2017년도 문화재위원회

**제13차 건축문화재분과위원회 회의록**

- ▣ 회의일시 : 2017. 11. 16(목), 14:00 ~ 18:00
- ▣ 장 소 : 국립고궁박물관 회의실
- ▣ 출석위원 : 김지민, 이정수, 이찬희, 이호열, 임영애,  
전봉희, 주상희, 천득염 (이상 8명)
- ▣ 심의내용 및 의결사항 : 이하 자료와 같음

01. 보물 제18호 “청양 서정리 구층석탑” 주변 건축행위 등에 관한 허용기준

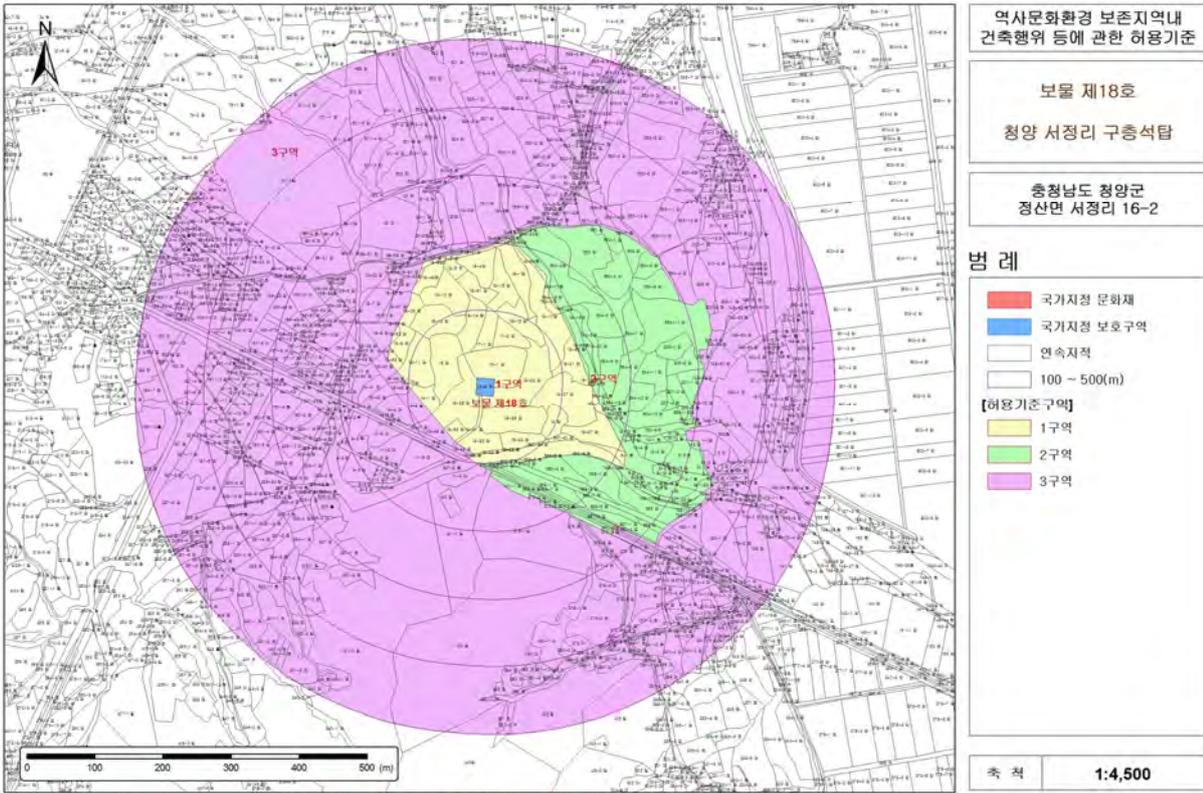
- 현행 허용기준상 원지형보존지역으로 설정된 1구역을 개별심의지역으로 변경

02. 보물 제45호 “익산 연동리 석조여래좌상” 주변 건축행위 등에 관한 허용기준

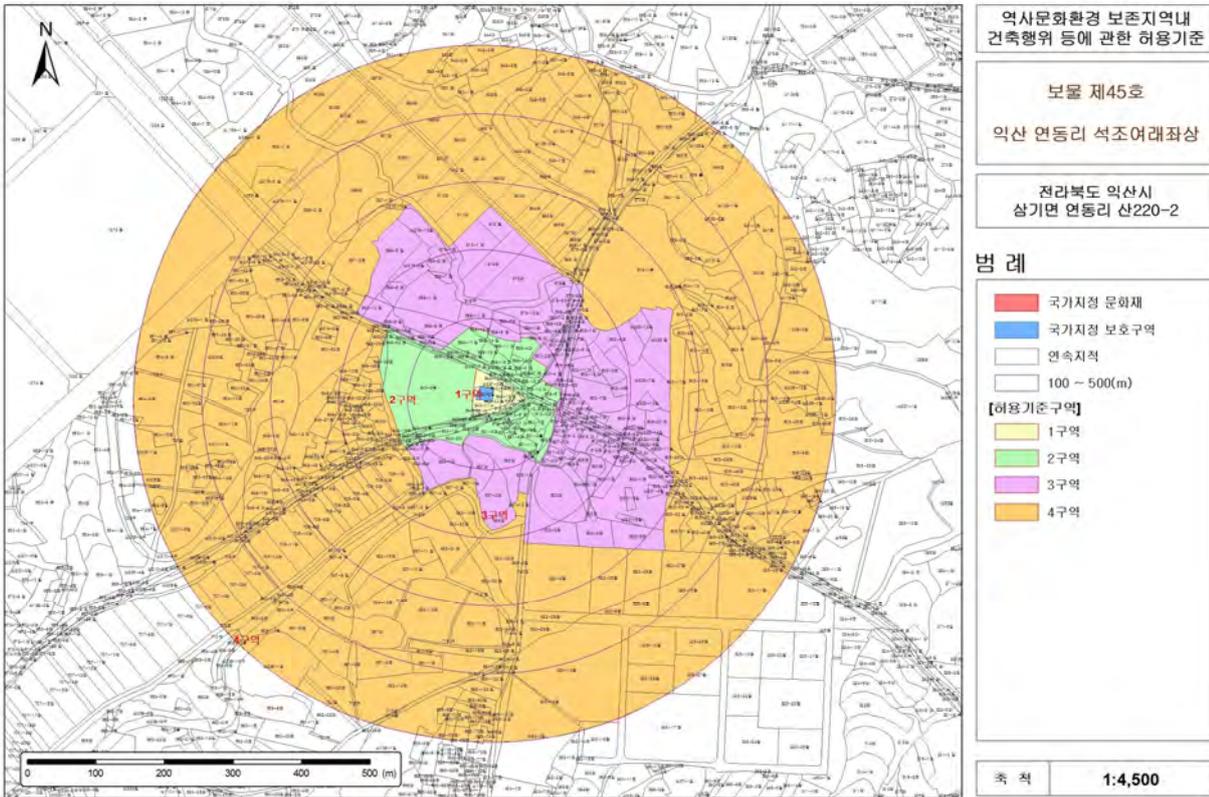
- 현행 허용기준상 원지형보존지역으로 설정된 1구역을 개별심의지역으로 변경

03. 보물 제49호 “나주 동점문 밖 석당간” 주변 건축행위 등에 관한 허용기준

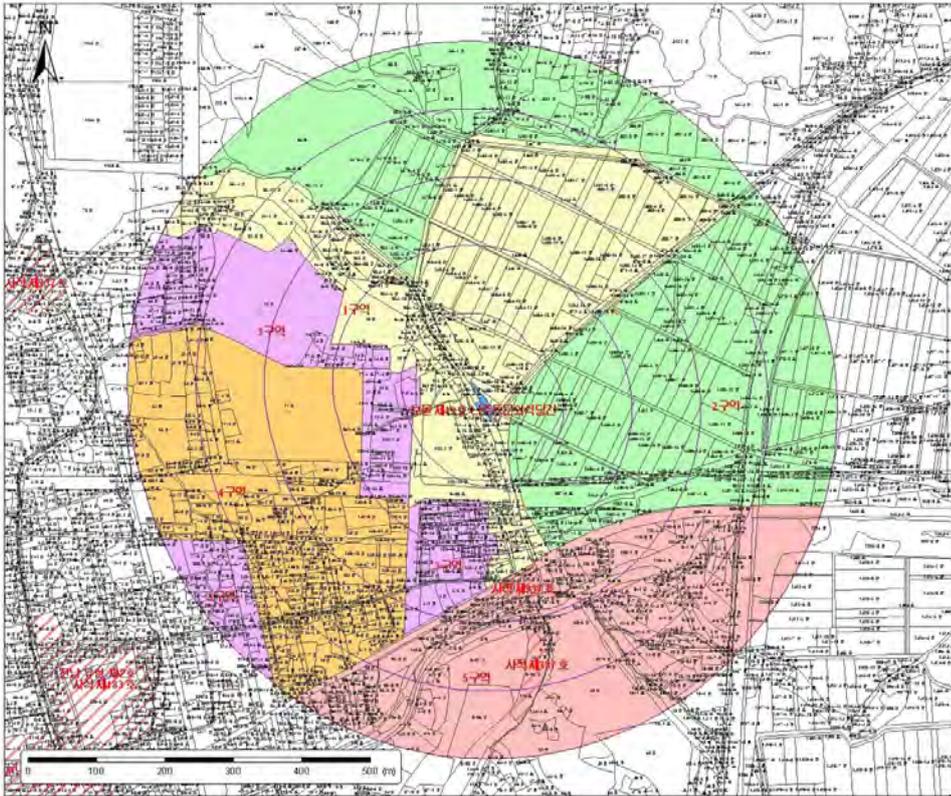
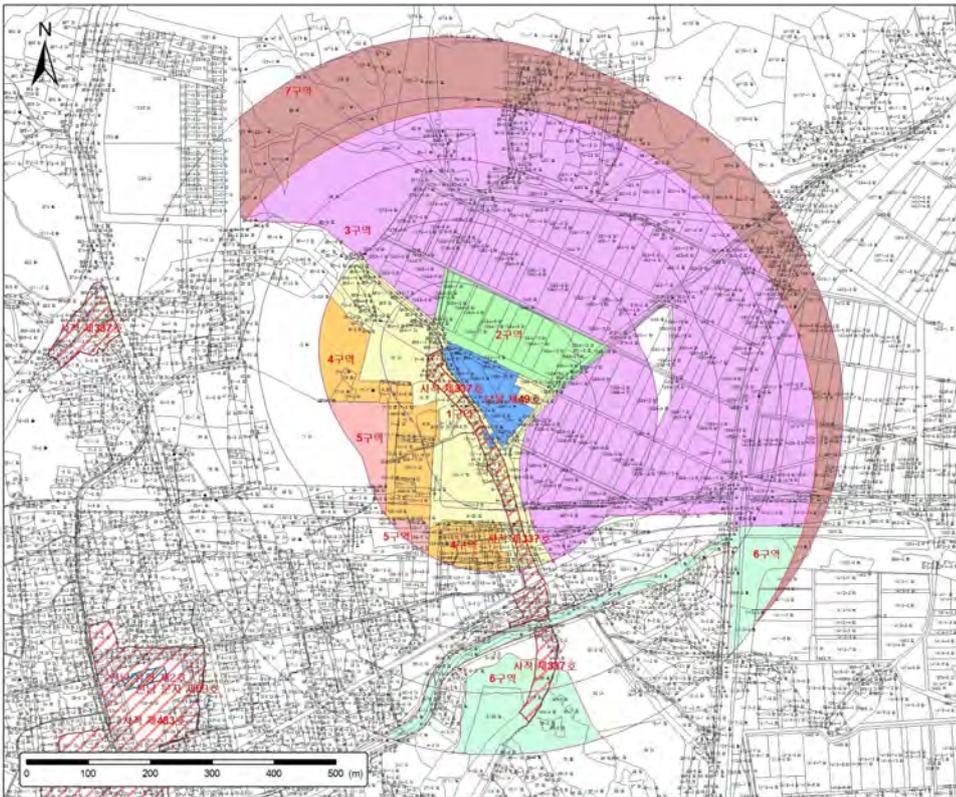
- 현행 허용기준상 원지형보존지역으로 설정된 1구역을 개별심의지역으로 변경
- 보호구역 확대에 따라 추가되는 지역은 국제법 등 관련법령에 따라 처리하는 지역으로 신설
- 추가된 보호구역 인접지역은 '평지붕 5m 경사지붕 7.5m' 허용지역으로 신설하고, 현행 2구역(평지붕 8m, 경사지붕 12m) 가운데 전담지역은 2구역으로 통일'
- 용도지역 중 주거·상업·공업지역은 지자체 문화재보호조례에 따라 200미터 까지만 역사문화환경보존지역을 설정하므로 건축행위 허용기준범위에서 제외

04. 보물 제150호 “공주 반죽동 당간지주” 주변 건축행위 등에 관한 허용기준

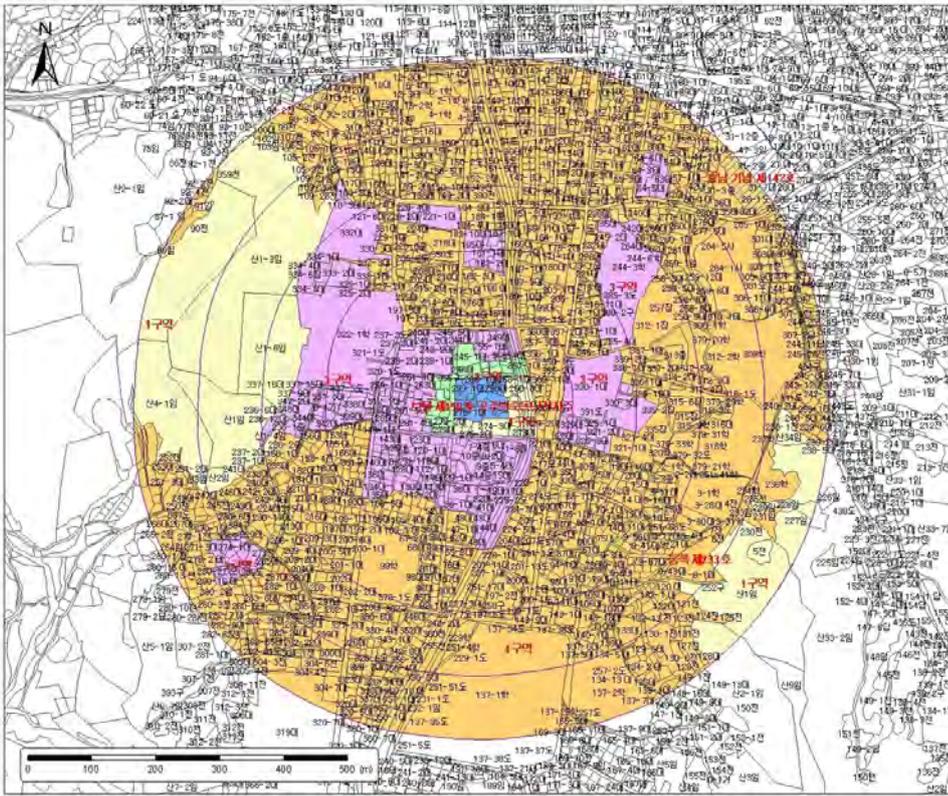
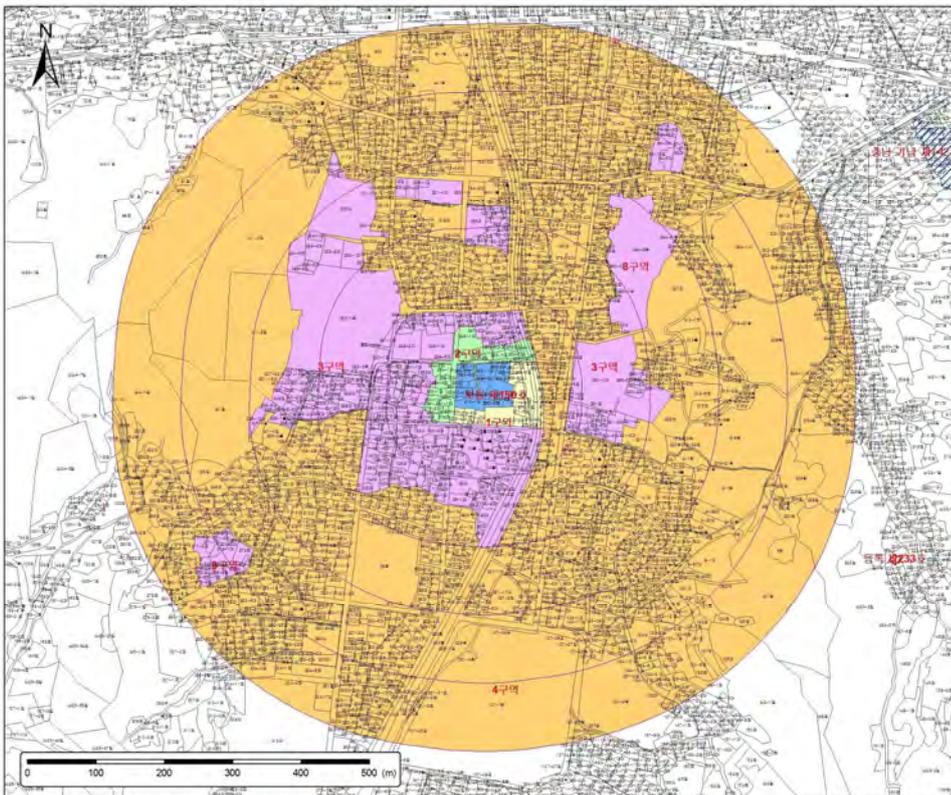
- 당간지주 주변 지역은 기도심화가 진행되어 있으므로 인접지역보다 이격된 지역을 도시계획에 따라 처리하는 지역으로 조정하여도 무방하다고 판단됨

05. 보물 제184호 “부여 장하리 삼층석탑” 주변 건축행위 등에 관한 허용기준

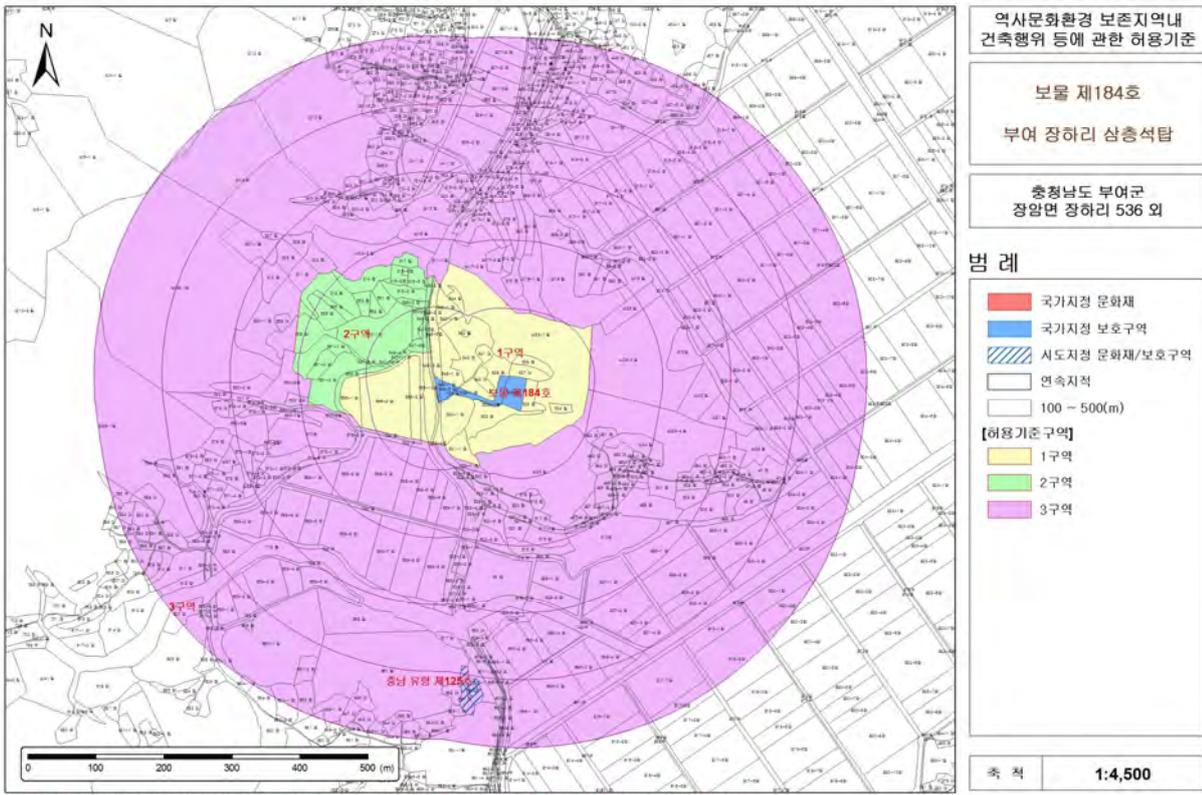
- 현행 허용기준상 원지형보존지역으로 설정된 1구역을 개별심의지역으로 변경

06. 보물 제219호 “논산 개태사지 석조여래삼존입상” 주변 건축행위 등에 관한 허용기준

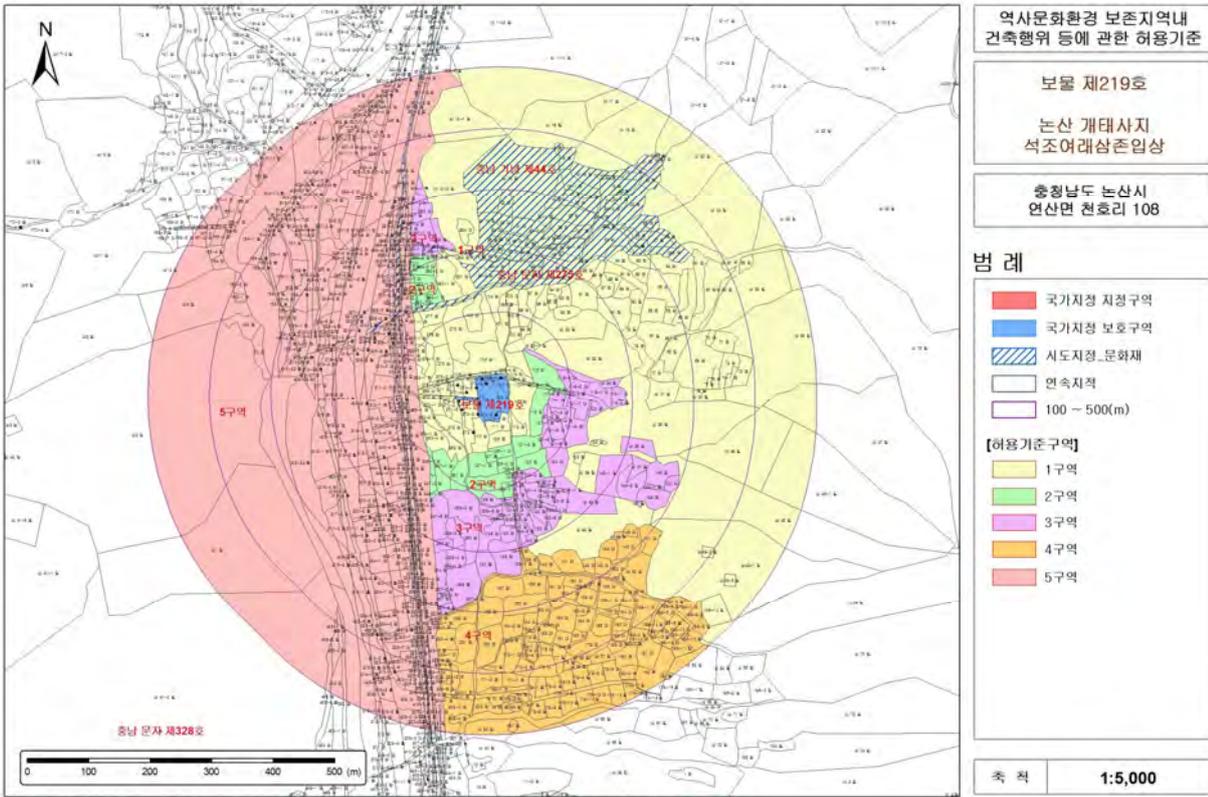
- 현행 허용기준상 원지정보존지역으로 설정된 1구역을 개별심의지역으로 변경

07. 보물 제399호 “홍성 고산사 대웅전” 주변 건축행위 등에 관한 허용기준

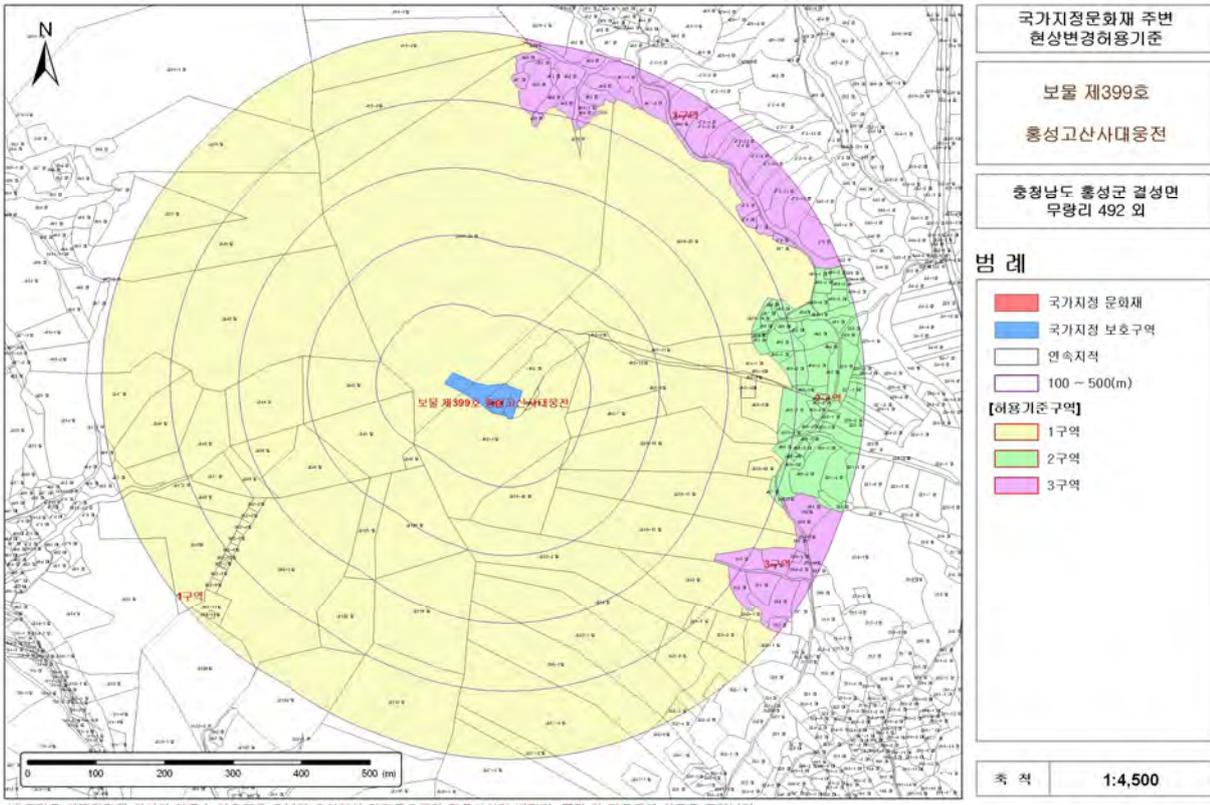
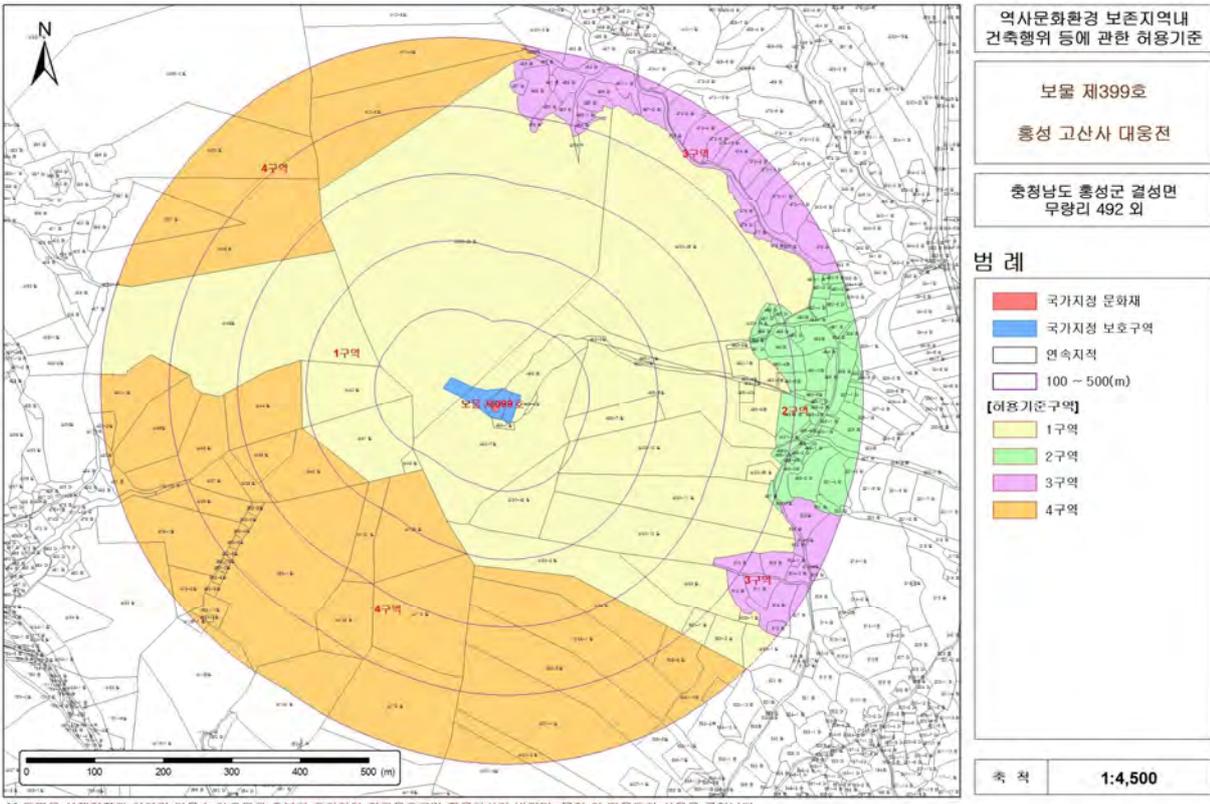
- 현행 허용기준상 원지형보존지역으로 설정된 1구역을 개별심의지역으로 변경
- 문화재 서북쪽 및 남쪽 능선너머 지역은 국제법 등 관련법령에 따라 처리하는 지역으로 신설

08. 보물 제492호 “구미 해평리 석조여래좌상” 주변 건축행위 등에 관한 허용기준

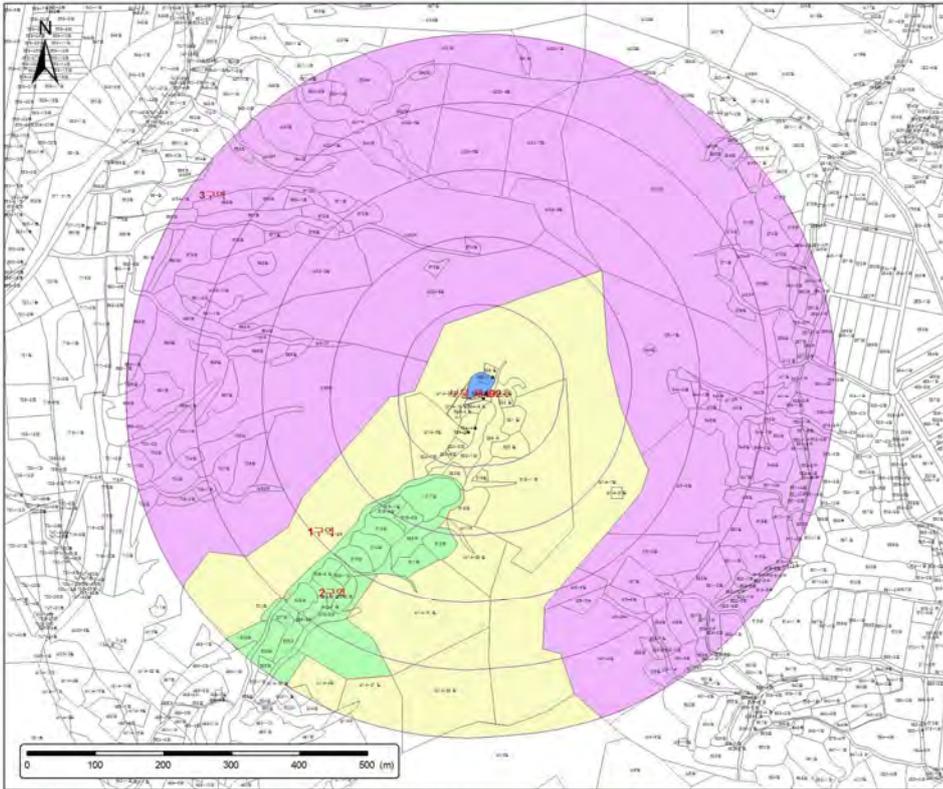
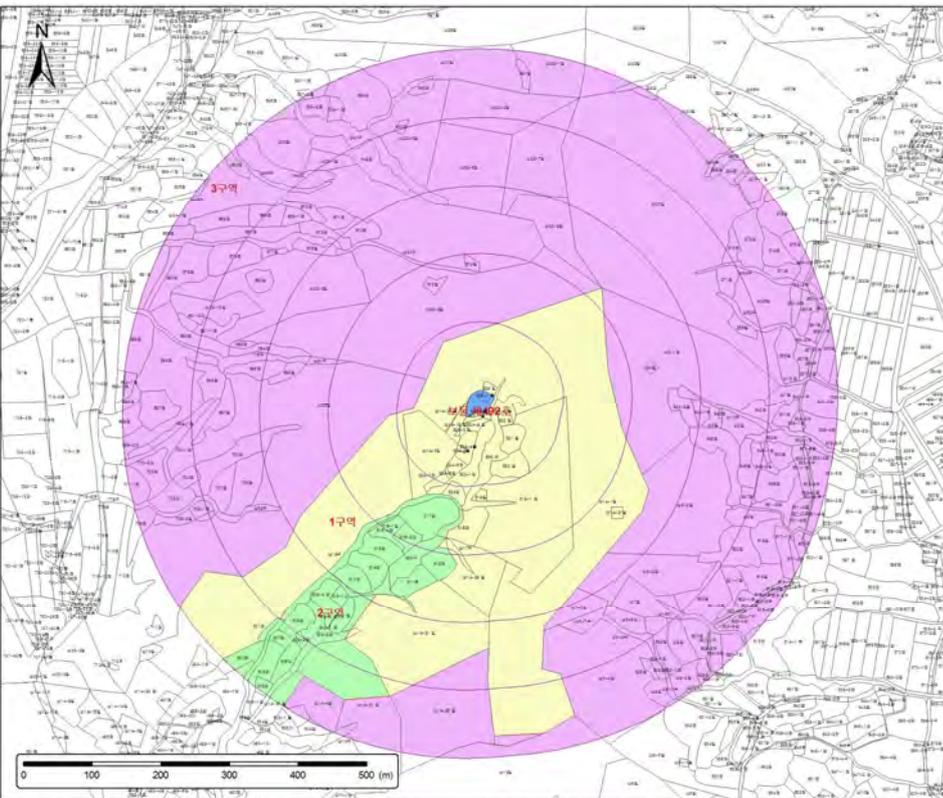
- 진입부 초입 우측의 건물 동쪽은 산 능선에 가려 문화재에서 전혀 보이지 않는 점을 고려하여 도시계획에 따르도록 조정하는 것이 좋겠음
